Samodzielny Publiczny Zespół Zakładów Opieki Zdrowotnej
w Staszowie

Znak DZPiZ-380-22/2019

Pytania Wykonawców i odpowiedzi Zamawiającego:

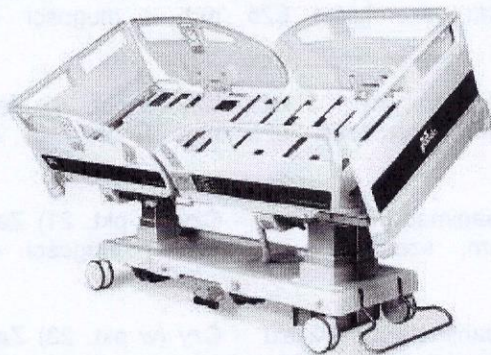
159. **Wykonawca** – Dotyczy: Pakiet nr 5, poz. 5 – Łóżko IT z materacem przeciwoleżynowym, wagą i przechyłami bocznymi – 9 szt. - Prosimy o możliwość zaoferowania łóżka IT z materacem przeciwoleżynowym, wagą i przechyłami bocznymi o poniższych parametrach, równoważnych do wskazanych przez Zamawiającego. Proponowane łóżko posiada parametry dobrane precyzyjnie pod kątem przeznaczenia (Intensywna Terapia), zapewni komfort pracy przy pacjencie oraz umożliwi prowadzenie codziennych procedur. Proponowane parametry wynikają z przemyślanych rozwiązań konstrukcyjnych stosowanych przez doświadczonego producenta i w żaden sposób nie pogarszają walorów funkcjonalno - użytkowych opisanych przez Zamawiającego.

- Szczyty łóżka tworzywowe z jednolitego odlewu bez miejsc klejenia / skręcania, wyjmowane od strony nóg i głowy
- Konstrukcja szczytu wypełniona w środku tworzywowym odlewem, szczyty jako monolityczna bryła

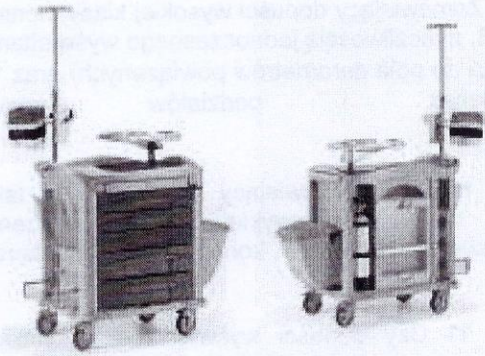
169. **Wykonawca** – Dotyczy: Pakiet nr 5, poz. 8 – Wózek reanimacyjny – 2 szt. - Czy (w pkt. 19) Zamawiający dopuści 2 wysuwane szuflady o głębokości 100 mm, szerokości 625 mm i długości 450 mm?
Odpowiedź – Zgodnie z SIWZ.
